EIA20100010

## RESOLUCIÓN DE 6 DE JUNIO DE 2016 DE LA DIRECCIÓN GENERAL DE CALIDAD Y EVALUACIÓN AMBIENTAL POR LA QUE SE FORMULA LA DE DECLARACIÓN DE IMPACTO AMBIENTAL DE UN PROYECTO DE ACONDICIONAMIENTO Y MEJORA DE TRAZADO EN LA CARRETERA RM-D17 PP.KK.: 0+000 AL 6+250, EN LOS TÉRMINOS MUNICIPALES DE LORCA Y PUERTO LUMBRERAS

Se ha tramitado en esta Dirección General el expediente de Evaluación Ambiental de Proyectos número 10/10 AU/EIA, seguido a instancias de la Dirección General de Carreteras de la Consejería de Fomento, Obras Públicas y Ordenación del Territorio, en relación con el proyecto de **Acondicionamiento y mejora de trazado en la carretera RM-D17 pp.kk.: 0+000 al 6+250, en los tt.mm. de Puerto Lumbreras y Lorca.**

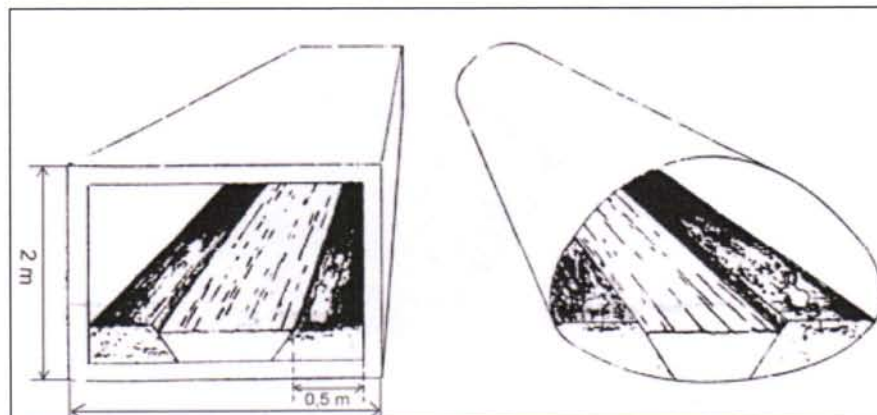
En general, se recomienda una **densidad mínima de pasos de 1 paso adaptado/500m de vía**. Por lo que para una distancia de 2.500m (el trazado aproximado dentro del LIC) serían necesarios un mínimo de 5 pasos. El estudio propone 7, lo que se considera un número adecuado siempre que estén adaptados al paso de pequeños animales, prioritariamente a la tortuga mora.

Solo una ODT (la nº 21) de las siete propuestas dentro del ámbito del LIC tiene el tamaño adecuado. Cuatro de ellas tienen 1 metro y dos tienen menos de un 1 m. Al menos las ODTs 22 y 23 deben adecuarse para tener al menos 1 m de diámetro, no 0.8m, como se plantea en el proyecto. En este sentido es necesario, además, tener en cuenta las siguientes consideraciones, que son difíciles de cumplir con los diámetros pequeños propuestos.

- *“La adecuación de entrada/salida a la fauna debería extenderse a la ODT 17.*
- *La tipología constructiva más adecuada para paso de fauna en drenajes adaptados para animales terrestres es la de pórtico, bóveda o cajón, con dimensión mínima de 2 x 2 m.*

- *Las ODT que por características de la carretera no puedan ser modificadas a la forma y dimensión anteriores, deberán agrandarse a forma de bóveda con 1,5 m en la base y con banquetas de 50 cm de anchura.*
